Sag: **Skærbæk skole**

Emne: Dørskema s. 7

5711086#0 - 06 aftaler i dag med indiv. træ - Haster

5714744#0 - Loftet i mellembygning

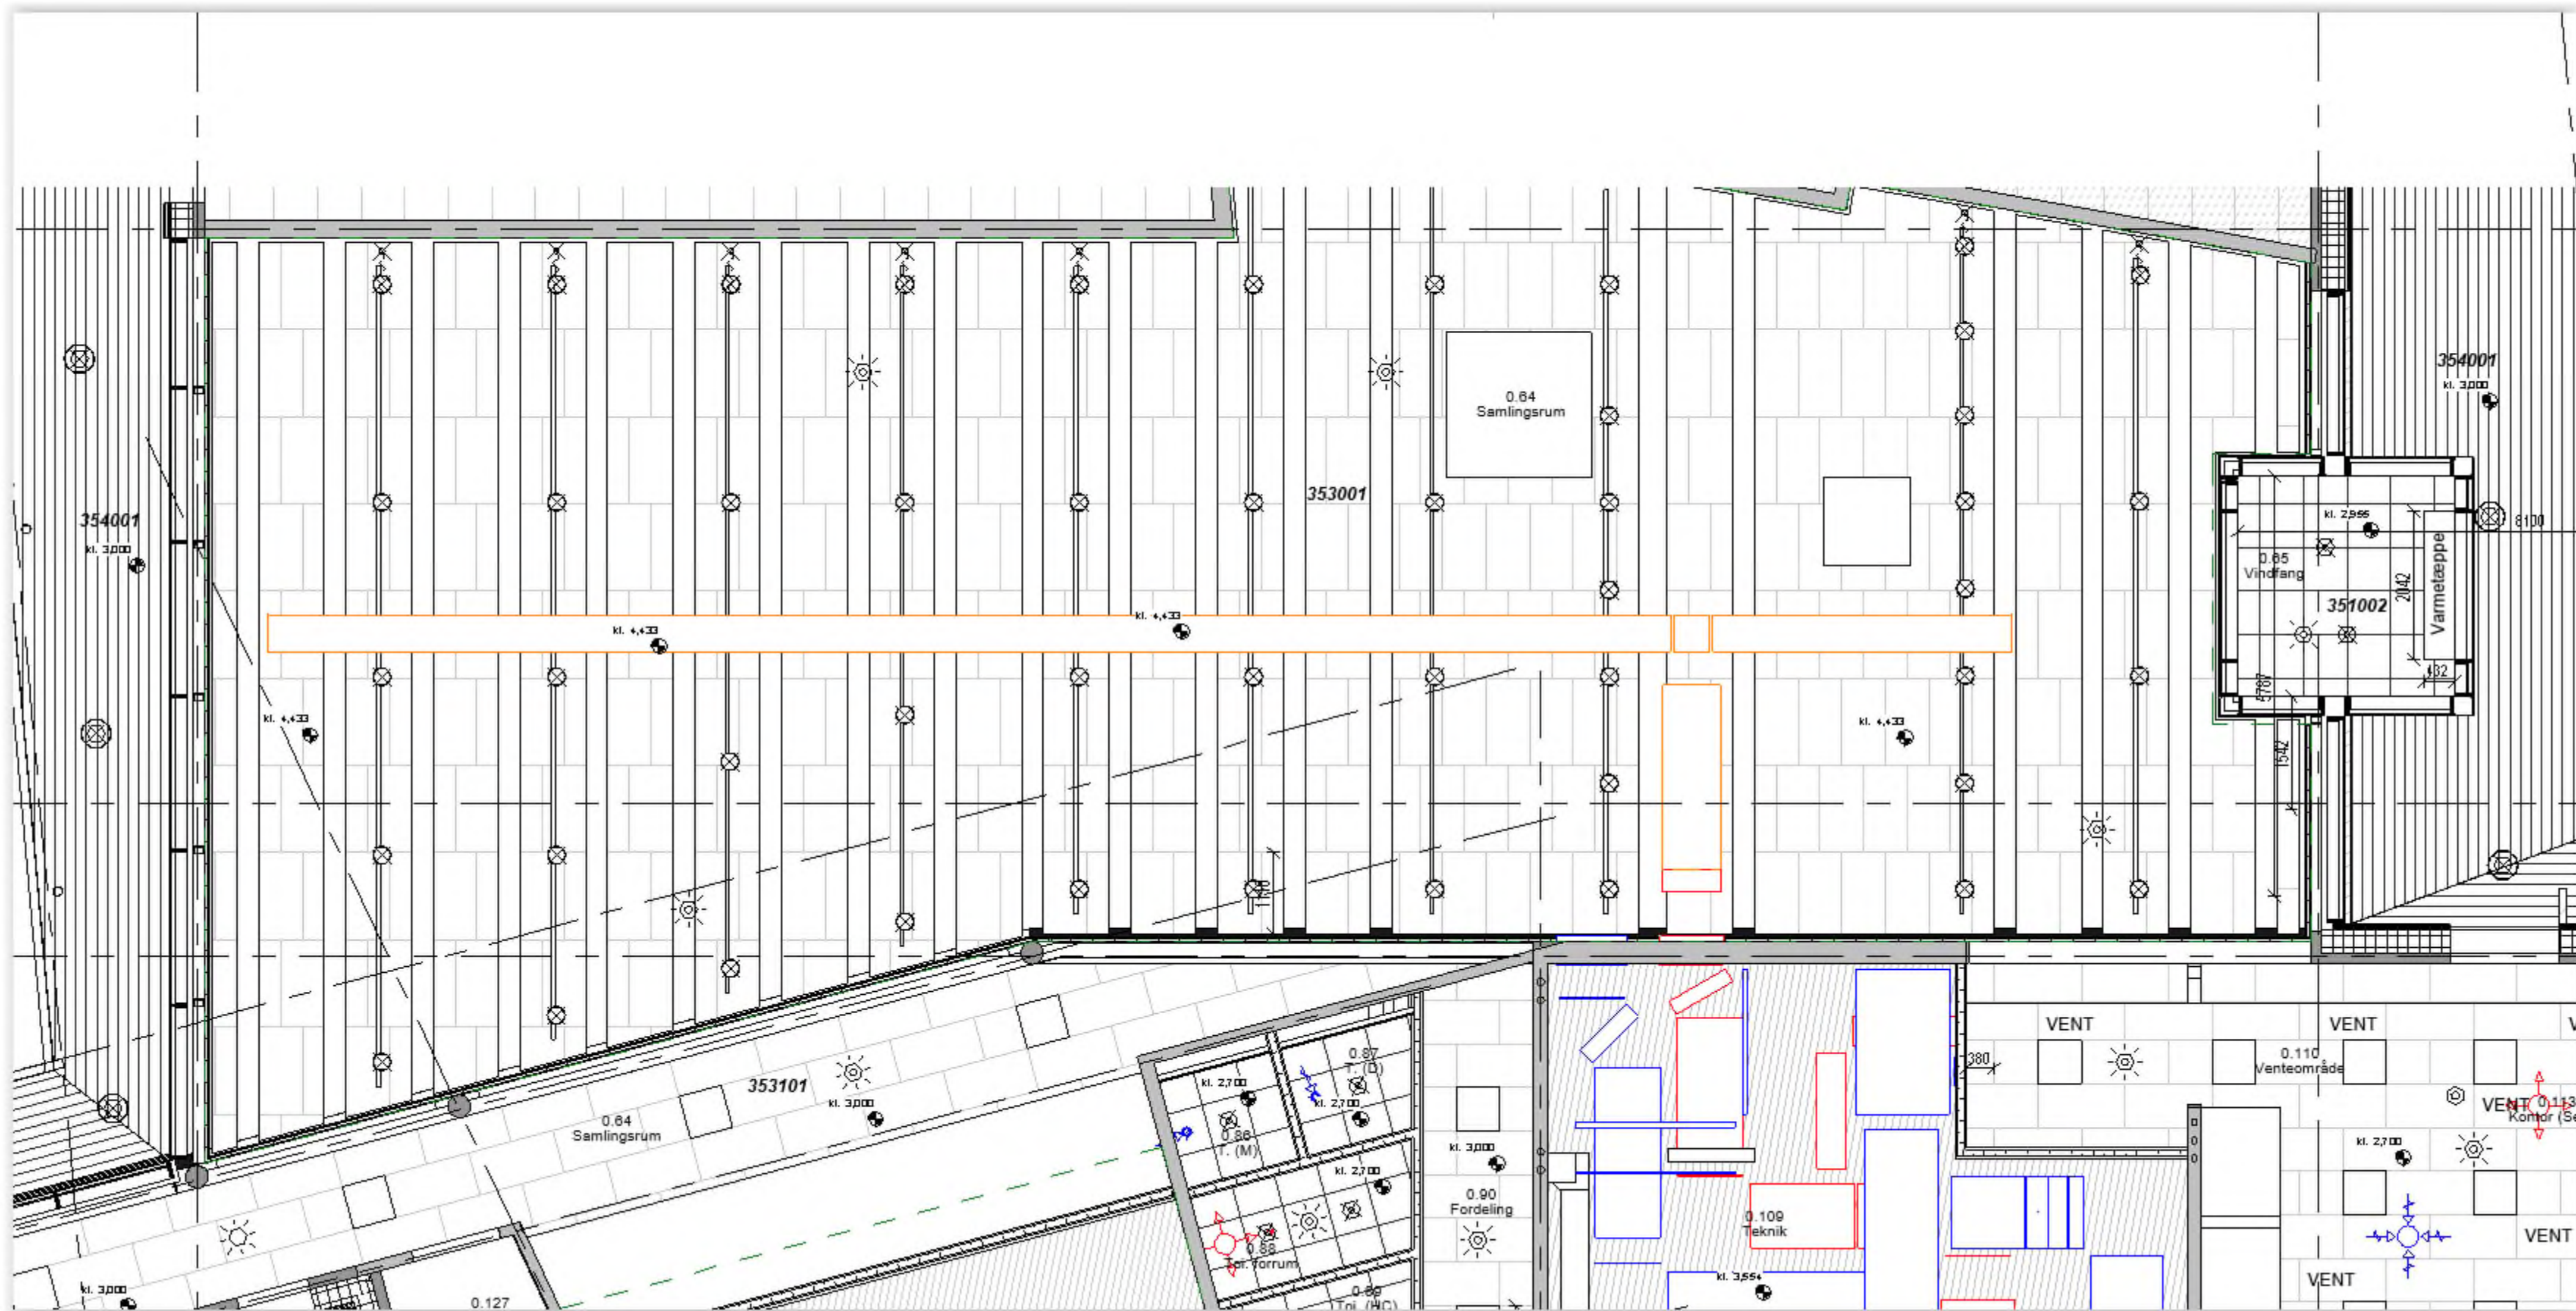
Der var et spørgsmål til loftet i mellembygningen fra jeres tømrerformand.

I kan se på loftplanerne i signaturforklaringen hvad bygningsdels nr. loftet har og i materiale listen hvad det er for nogle loftet + farver.

Loftet i mellembygningen skal mont. Mellem TT som vist

Mht. knæk i loftet er det vist på 600mm (se loftplanerne)

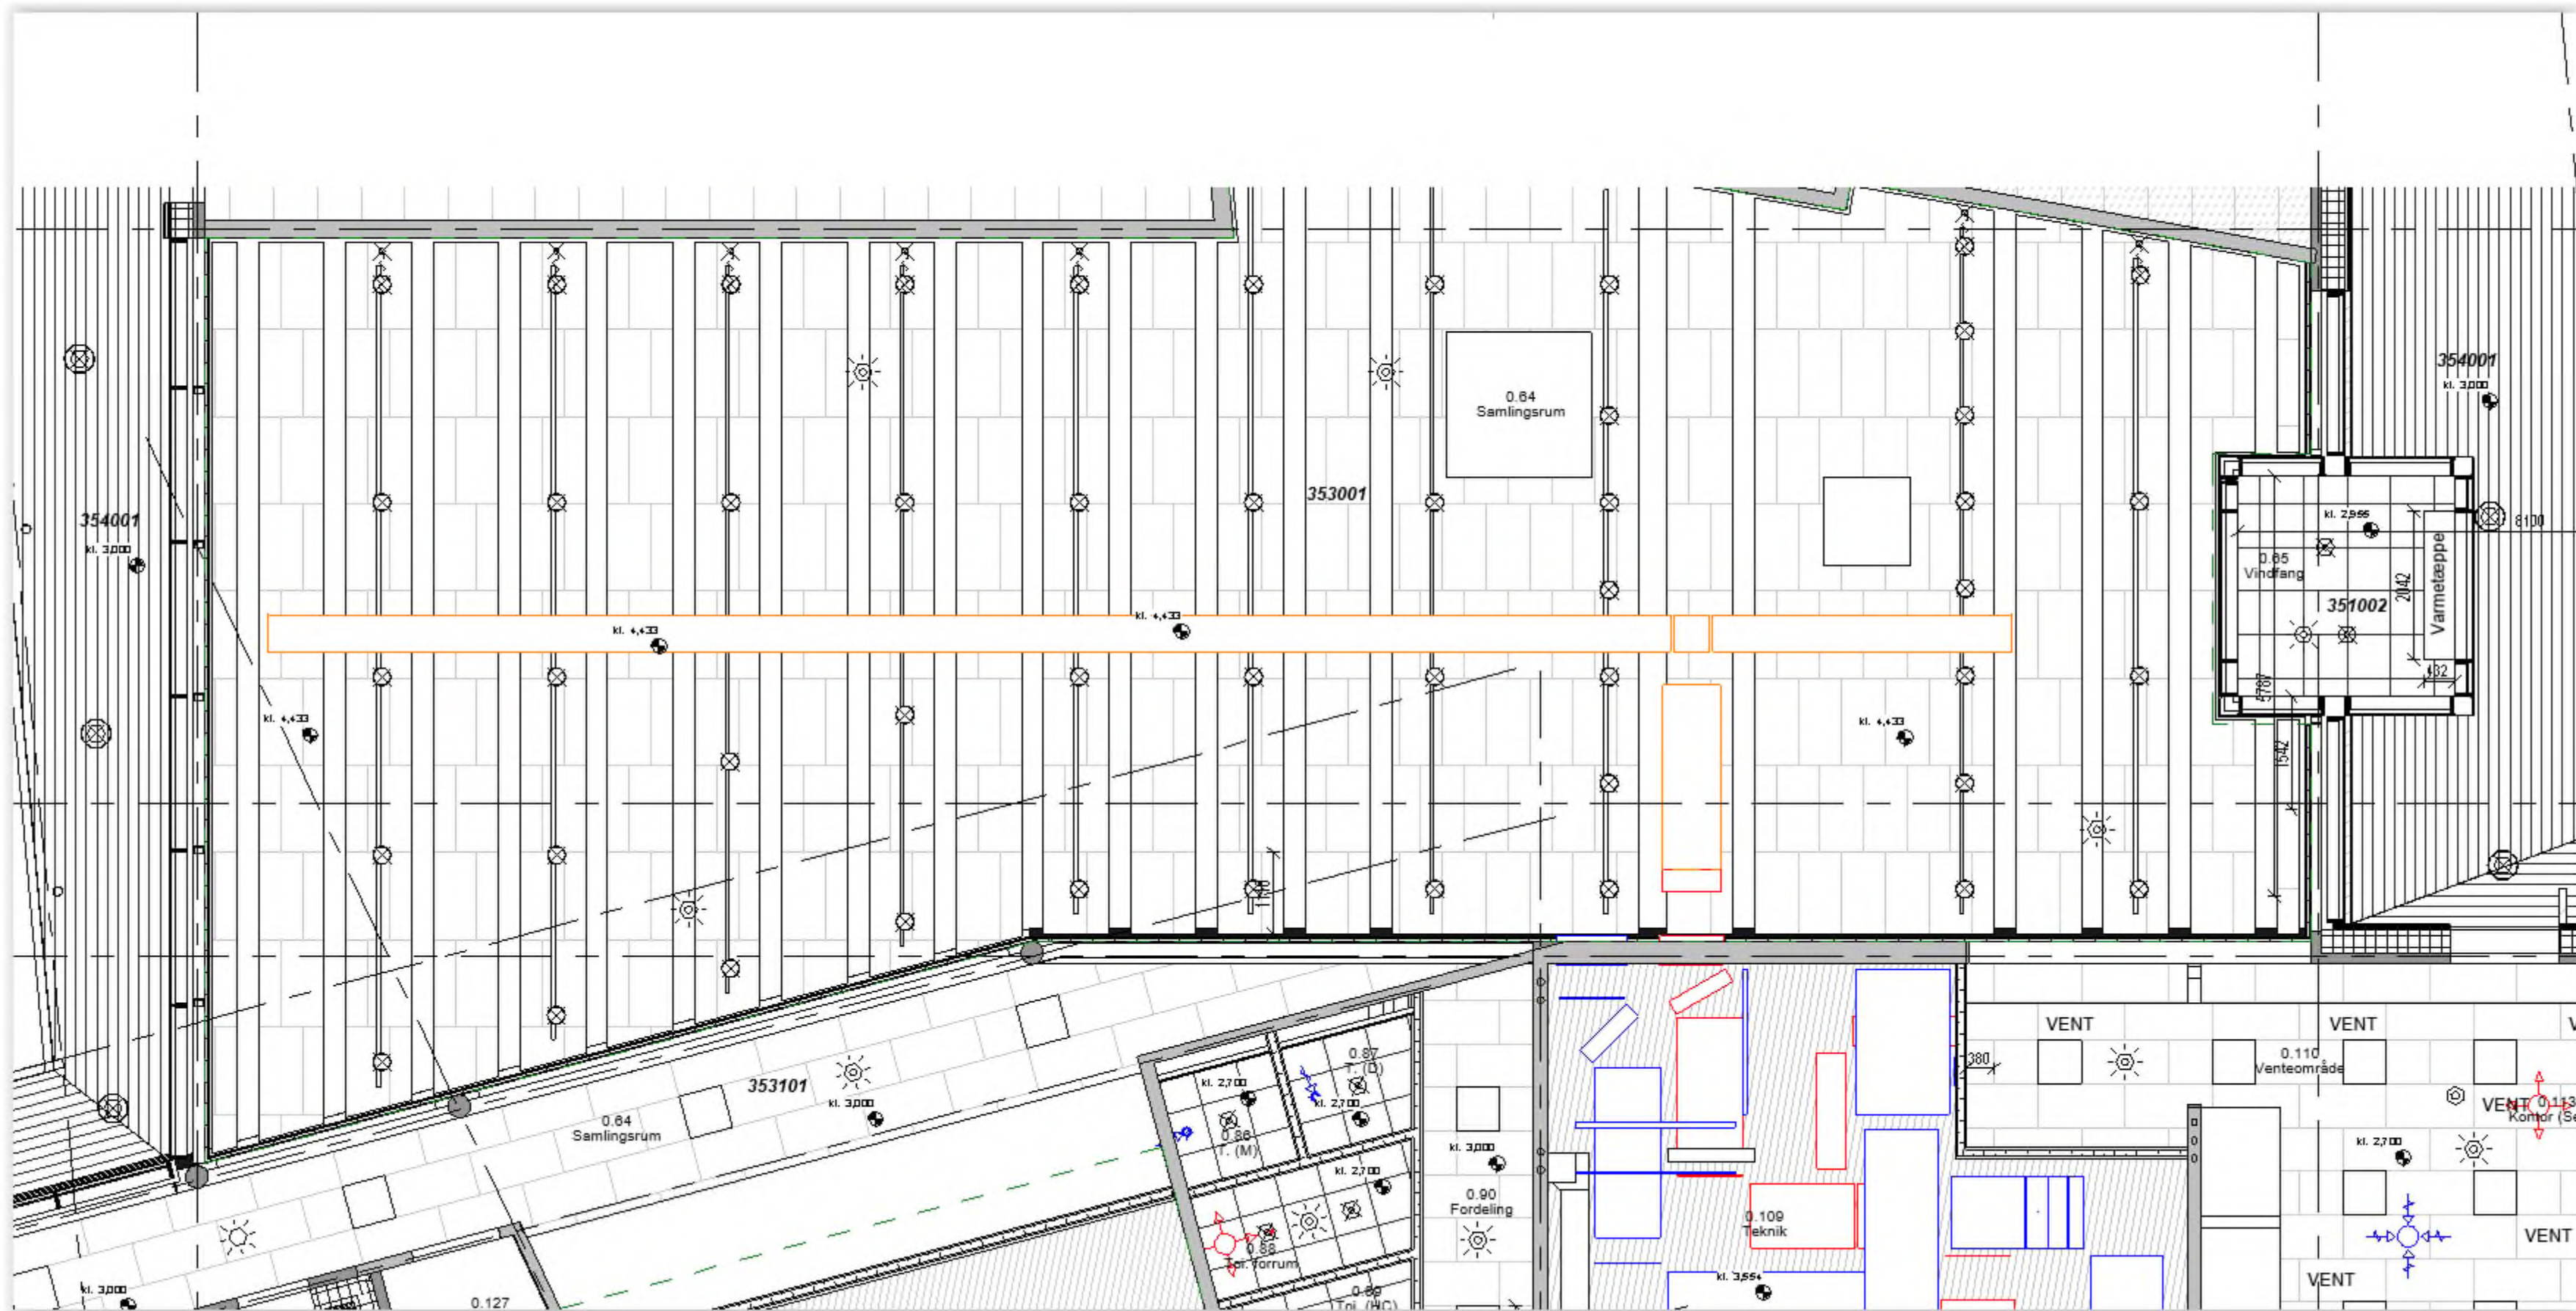
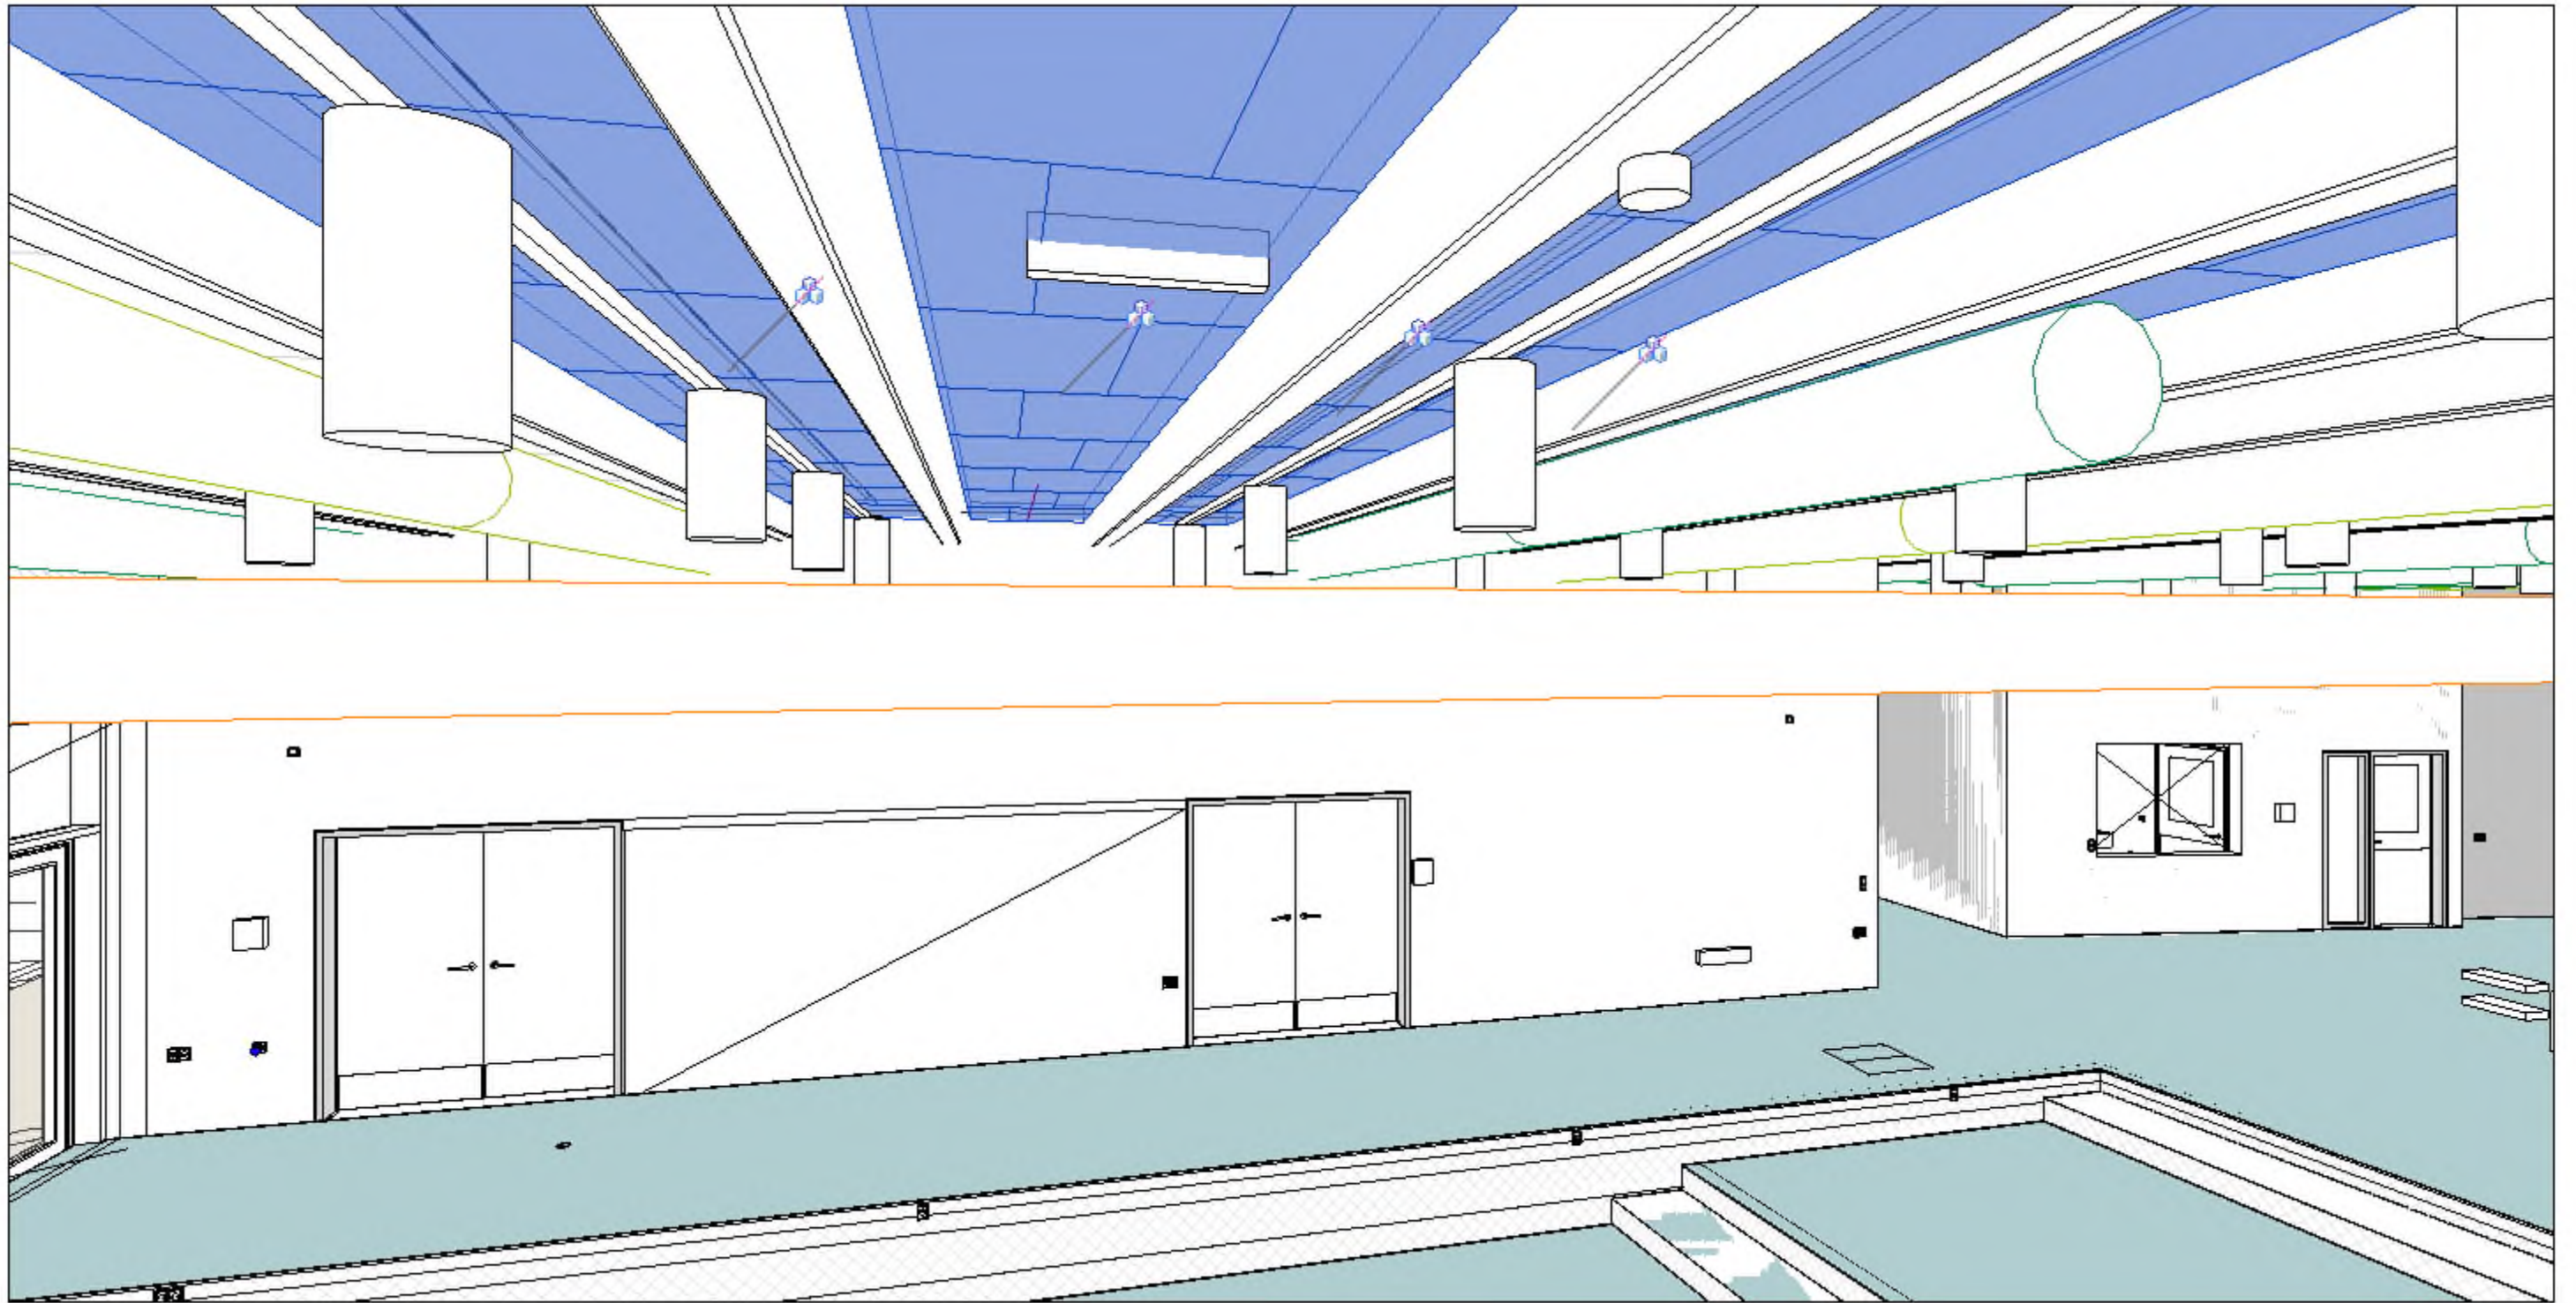
Der var et spørgsmål til lofter i mellembygningen fra jeres tømrerformand.

I kan se på loftplanerne i signaturforklaringen hvad bygningsdels nr. lofterne har og i materiale listen hvad det er for nogle lofter + farver.

Lofterne i mellembygningen skal mont. Mellem TT som vist

Mht. knæk i lofterne er det vist på 600mm (se loftplanerne)
